LAUDO TÉCNICO DE VERIFICAÇÃO DAS INSTALAÇÕES DO SISTEMA DE CLIMATIZAÇÃO | VRF | ABIN | RS

O objetivo do Laudo Técnico em questão é a verificação das instalações do sistema de climatização do tipo VRF instalados na nova sede da Superintendência Regional ABIN localizada no 16º pavimento do edifício localizado na Av. Senador Tarso Dutra, nº 561, 605, 665 na cidade Porto Alegre-RS.

Em atendimento ao projeto executivo proposto pela NEOCLIMA AR CONDICIONADOS, 235214-EXCLI01-16ºTNCGR00, foram instalados equipamentos de ar condicionado e renovação de ar.

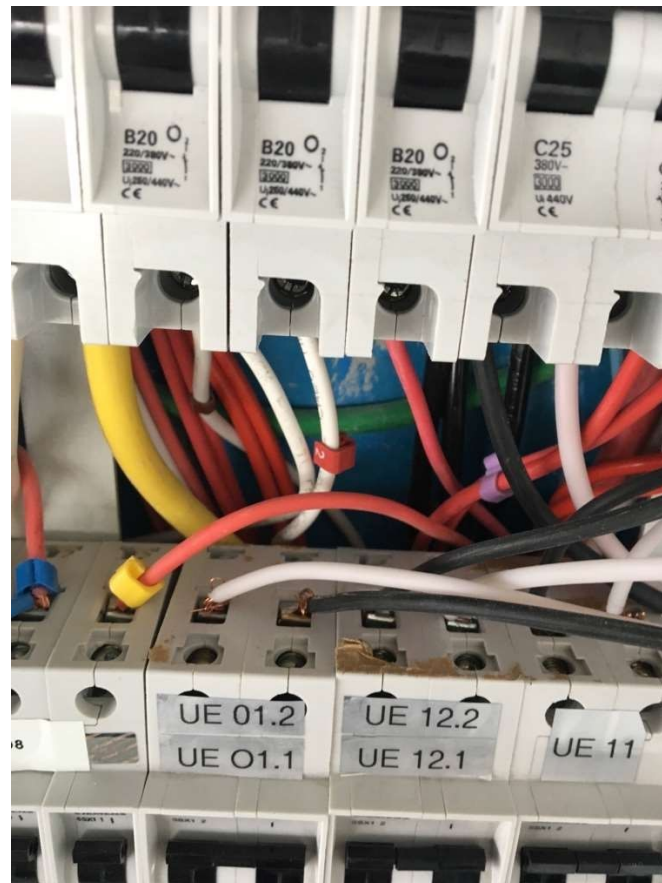
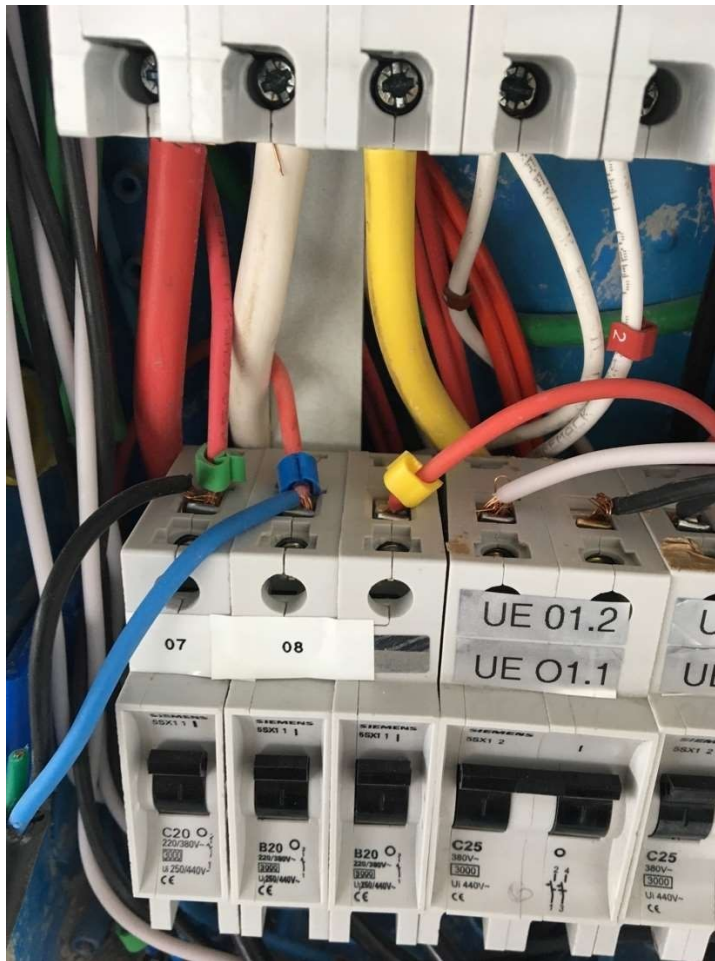
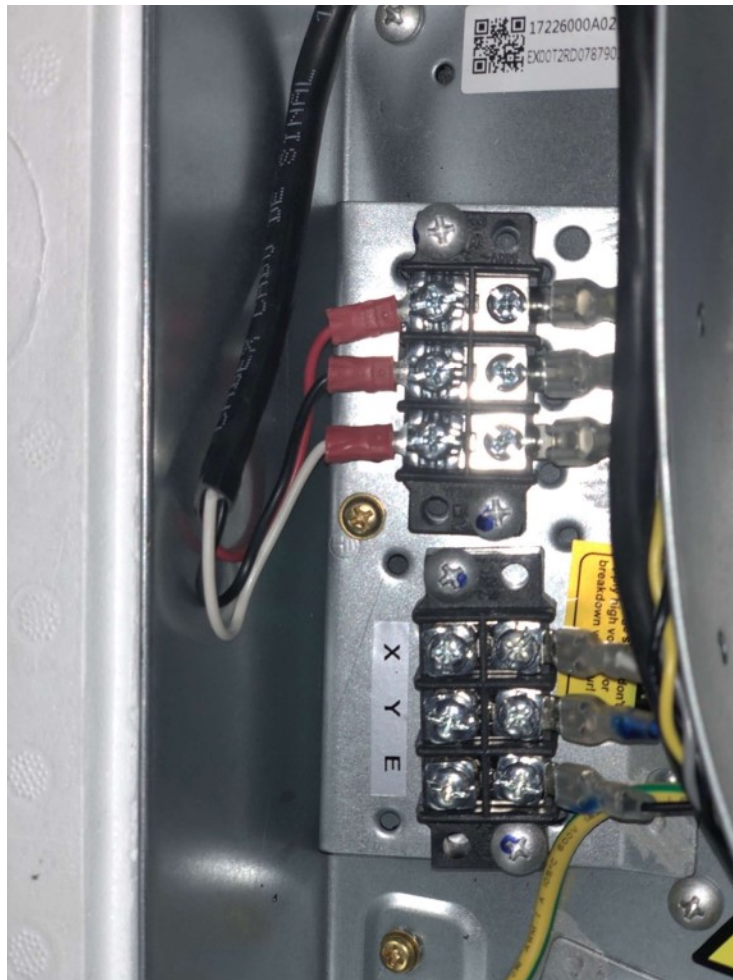
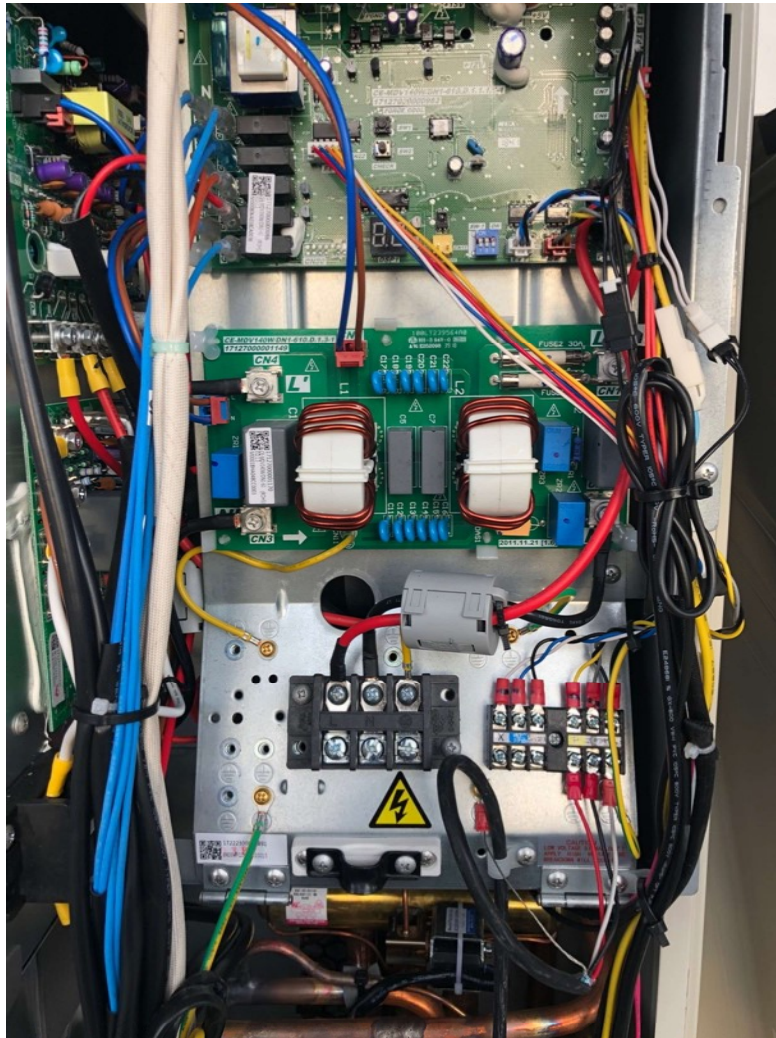
Foi verificado que os disjuntores instalados possuem gatilho de desarme maior que o solicitado pela fabricante dos equipamentos, conforme foto abaixo.

Verificou-se também a falta de terminais elétricos de compressão para interligação do cabeamento de alimentação aos disjuntores, devendo essas divergências elétricas serem reparadas.

TAMPONAMENTO DE ENTRADAS DE AR CONFORME PROJETO

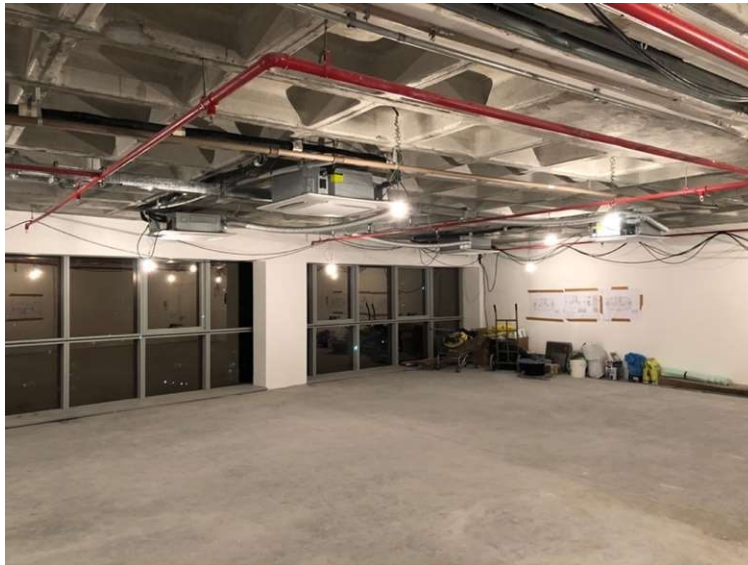
Verificou-se que não houve o fechamento de 02 pontos de tomada de ar externo, conforme foto anexa. Em projeto, consta necessária readequação, de modo a eliminar desbalanceamento de ar no ambiente.
